南部広域行政組合ごみ処理施設整備事業（西原町）の配置の選定経緯等の公表について

施設配置の検討

南部広域行政組合ごみ処理施設整備事業（西原町）に係る
計画段階環境配慮書に対する知事意見について

知事意見に対する都市決定権者の見解

図 1 施設配置検討図案【A 案】

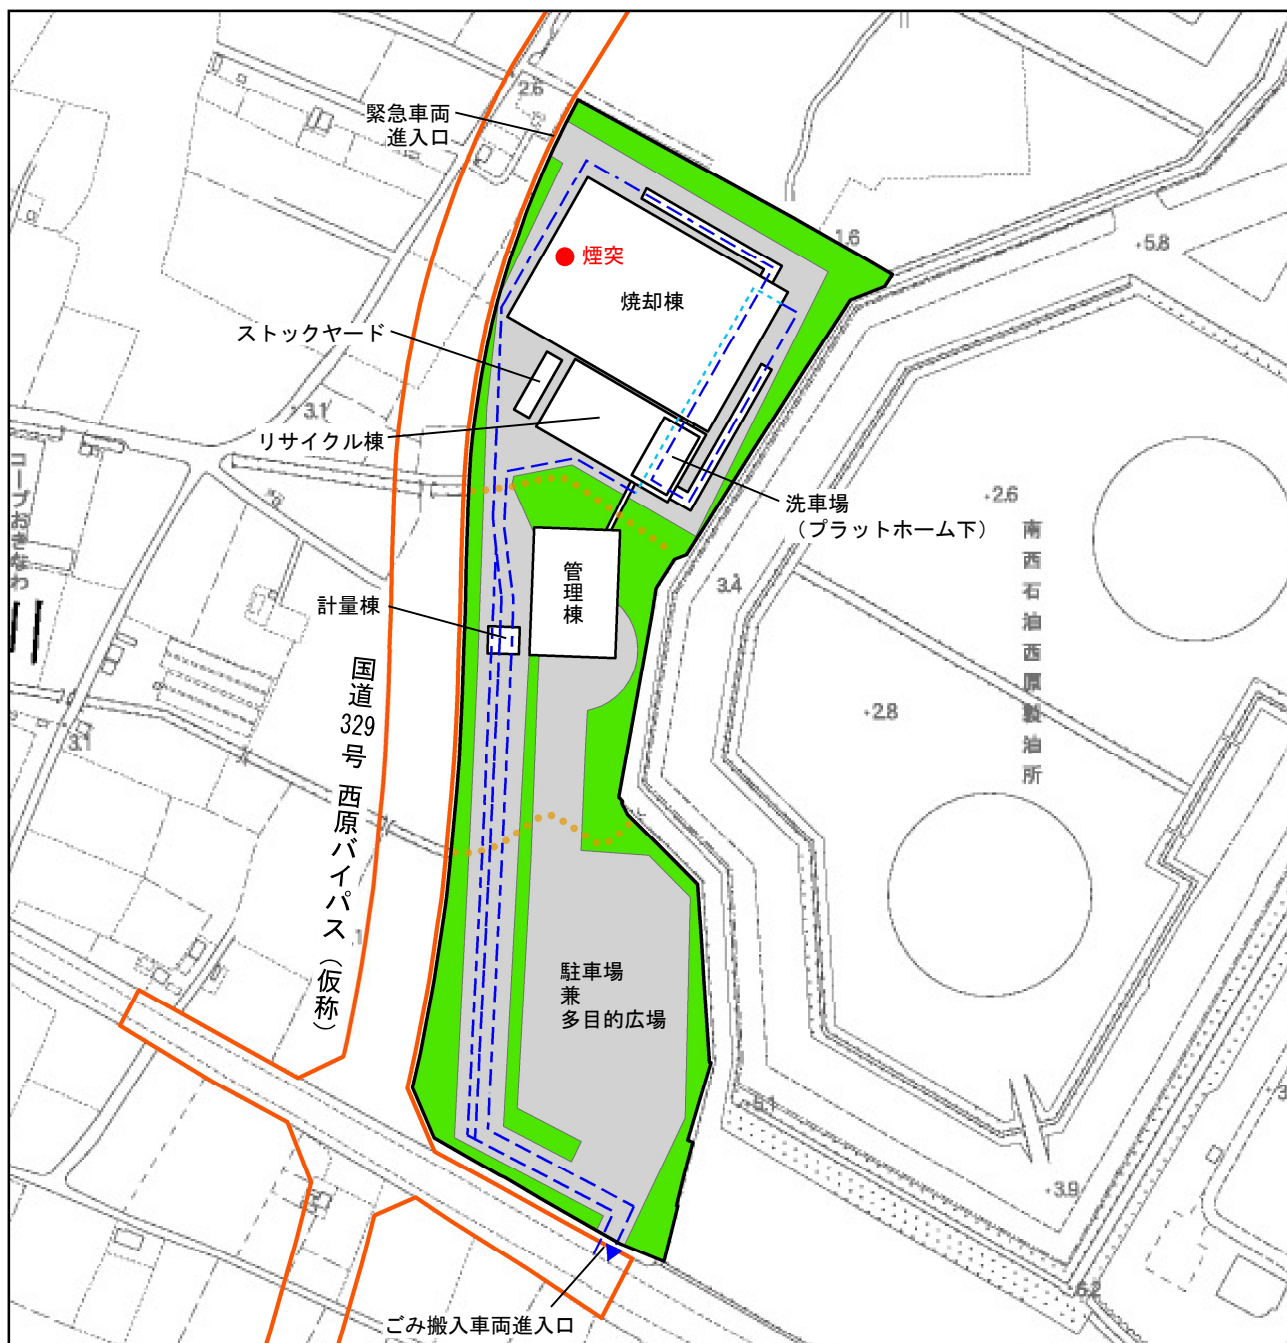
施設配置検討図案のA案及びB案は、図 1 及び図 2 に示すとおりです。A案は、焼却施設を敷地北側に配置し、焼却施設とリサイクル施設を合棟としています。B案は、焼却施設を敷地南側に配置し、リサイクル施設と管理棟を合棟としています。

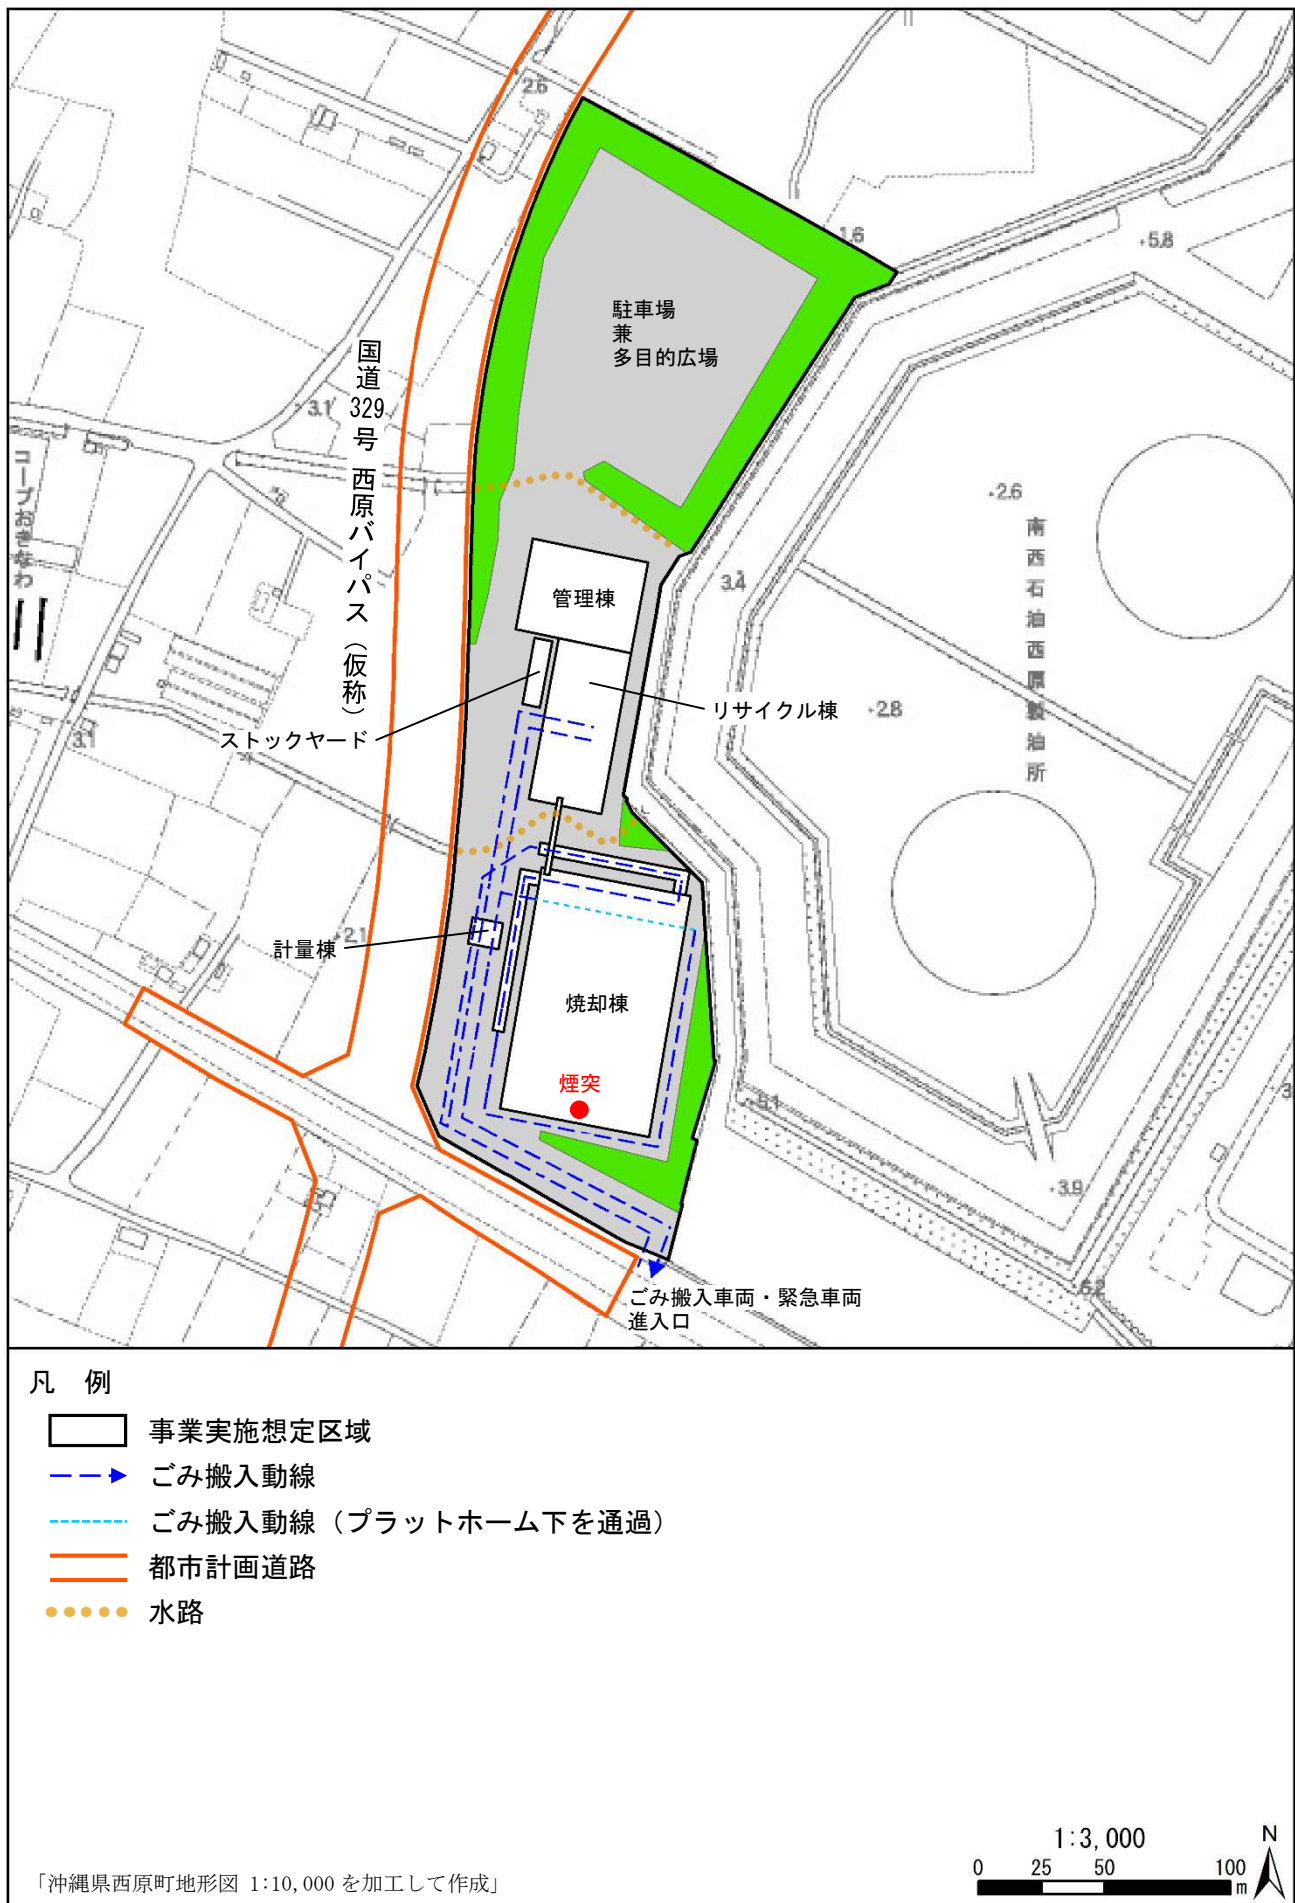
- 施設の配置等及び廃棄物運搬車両の走行ルートを検討に際しては、用途地域の区分だけでなく住居の居住実態等も踏まえ、大気質、騒音、振動、低周波音及び悪臭による生活環境への影響についても配慮すること。
- 大気質に係る予測及び評価において、「施設配置による最大着地地点及び最大着地濃度の違いはない」としているが、A案及びB案の煙突位置が南北に400m程度離れており、大気汚染物質の最大着地地点の位置に違いがあることから、想定区域周辺の土地利用の状況や住居や学校等の環境保全についての配慮が特に必要な施設の位置等も踏まえた上で、施設の配置等を検討すること。
- 煙突をはじめとした構造物の配置の検討に当たっては、主要な眺望点及び身近な視点場からの眺望の特性、利用状況等を把握し、主要な眺望方向及び水平視野も考慮した上で、景観の変化について配慮するとともに、西原町景観計画との整合を図ること。
- 施設配置計画の検討に当たっては、緑化（中高木による遮蔽植栽等）による環境影響の低減の可能性を踏まえ、緑地の配置についても併せて検討すること。
- 煙突等の建築構造物の配置や色彩等については、景観に配慮した計画とすること。また、植栽にあたっては沿道側を重点に中高木等緑化に努めること。
- 工事期間中に工事車両の往来等で交通渋滞が起こらないよう対策を講じること。また、施設整備後は構成6市町から多くの塵芥収集車が集まることから、スムーズな搬入が実施できるような配置計画とすること。

図 3 施設配置選定図

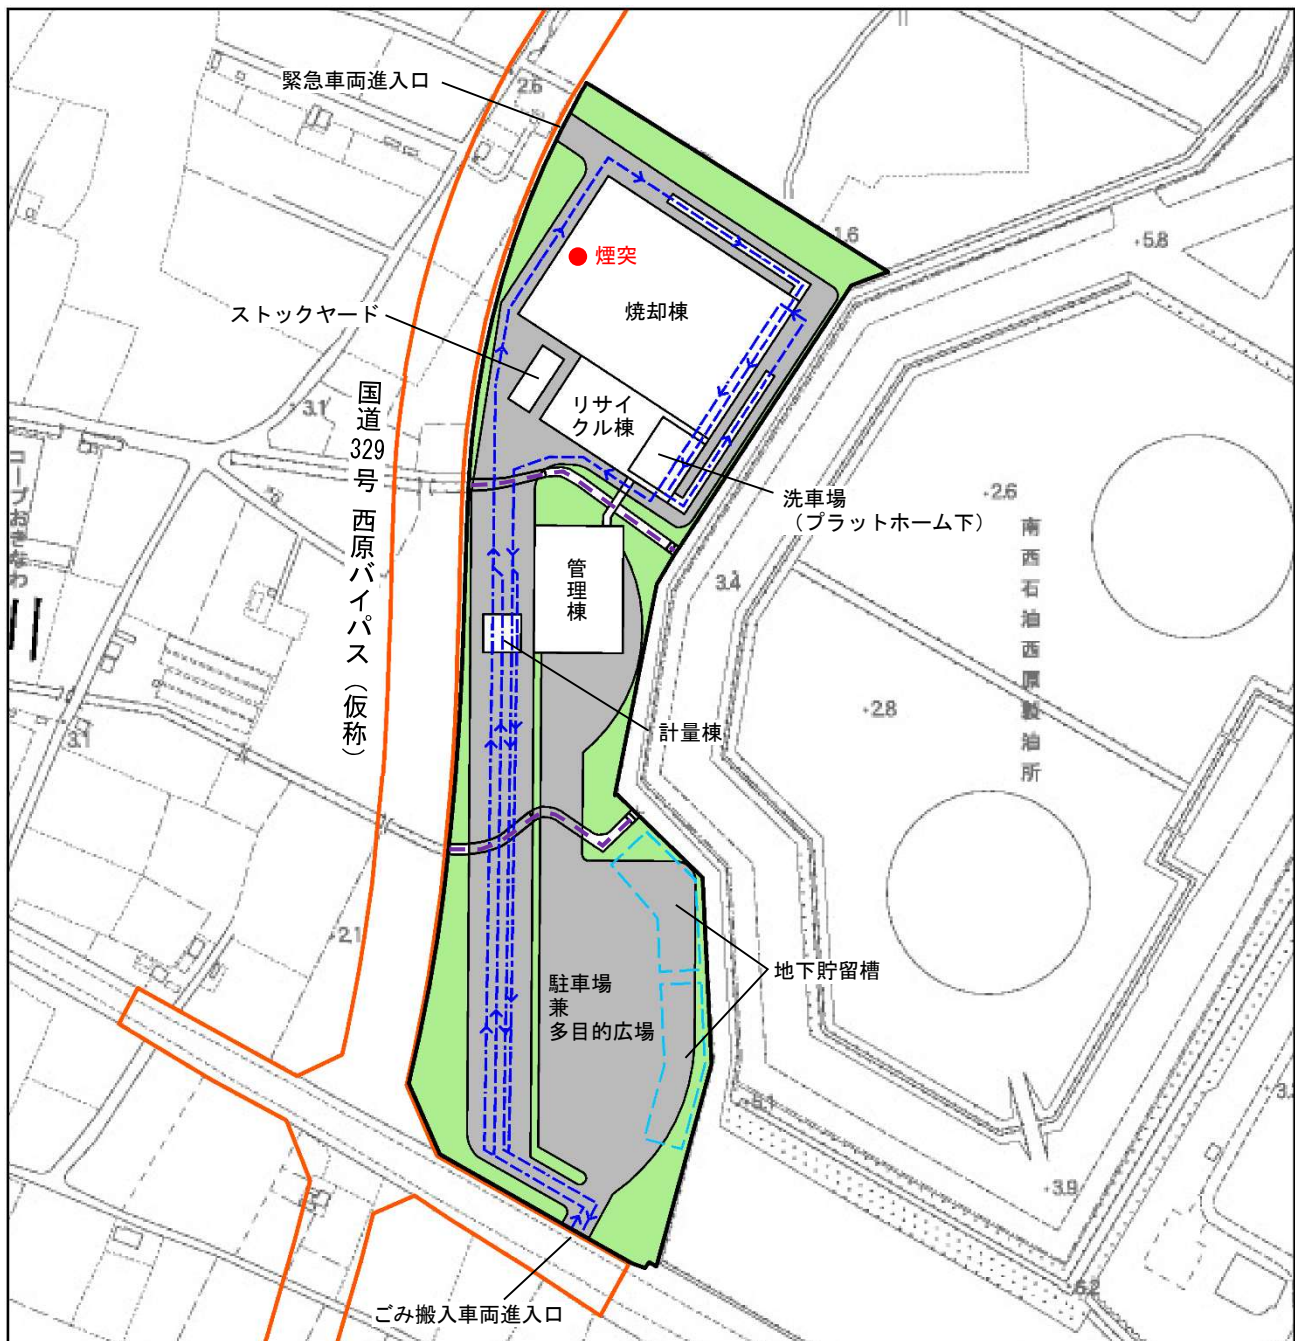
大気質への影響： 配慮書における最大着地濃度発生地点での予測結果は十分に小さく、配慮が必要な施設や住居位置が最大着地濃度地点となった場合でも問題ない濃度となっています。そのため、煙突位置の違いによる大気質への影響の差は主要要因とせず、景観や敷地の有効活用等の観点から総合的に検討しました。

景観への配慮： 身近な視点場であり想定区域に近く、景観変化の大きい「東崎公園」および「西原東中学校前」について特に配慮しました。A案は「東崎公園」に対する影響がより小さい配置であり、「西原東中学校前」については両案同等の影響となります。

隣接施設との離隔： 隣接する施設（石油タンク）とは十分な離隔をとる必要があり、A案はB案と比較して石油タンクからの離隔を確保することが可能な配置となっています。また、B案では防火壁の設置等の対策を要する場合があります。

地質条件： 事業実施想定区域でのボーリング調査の結果、A案の位置はB案と比較して支持層深度が深くなりますが、基礎構造等の工法検討により対応可能です。

動線計画と安全性： 両案ともに搬入車両動線を敷地外周部に集約できるため、見学者等の人動線と車両動線の分離が容易であり、安全な利用環境を実現できます。また、B案では焼却施設への進入車両とリサイクル施設からの退出車両の動線が交錯するリスクがあるのに対し、A案ではこれを回避できます。

待機スペースの確保： A案は進入口から計量棟までの距離が長いため、搬入車両の待機スペースを多く確保することができます。

維持管理性・運営効率： A案は焼却施設とリサイクル施設の合棟化により、管理機能の集約や設備の共用化による維持管理コストの低減が期待できるなど、運営面で高い優位性があります。

防災・将来性への対応： B案には、焼却・リサイクルのいずれかで火災が発生した場合でも工場棟全体への影響が生じにくい点や、将来の増設・改修時に相互干渉が生じにくいというメリットがあります。A案の採用にあたっては、詳細設計段階において適切な防火区画の計画等を実施することでこれらのリスクに対応します。

配慮書での検討結果や寄せられた意見、および公表後の検討結果を踏まえ、以下の事項を総合的に考慮した結果、施設配置については施設配置検討図案【A案】が望ましいと考えます。
